№: 13-15
Дата: 17.03.2015
Кому: **Всем покупателям**
От: Emerson Climate Technologies – Europe
Тема: **Новые модели спиральных компрессоров Copeland Scroll Digital™ и снятие с производства старых моделей**

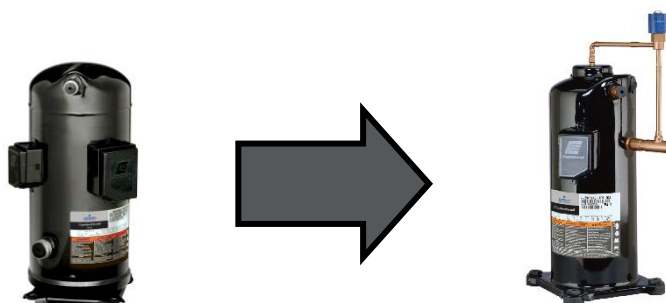
Главные отличия от предыдущего поколения:

- Расположение нагнетательного и всасывающего вентиляей
- Высота и диаметр компрессора
- Внешний электромагнитный клапан регулирования производительности (как у ZPD42 - ZPD91), клапан и катушку необходимо заказывать отдельно
- Картерный нагреватель (диаметр компрессора)
- Монтажные опоры для одиночного компрессора (как у ZP91)
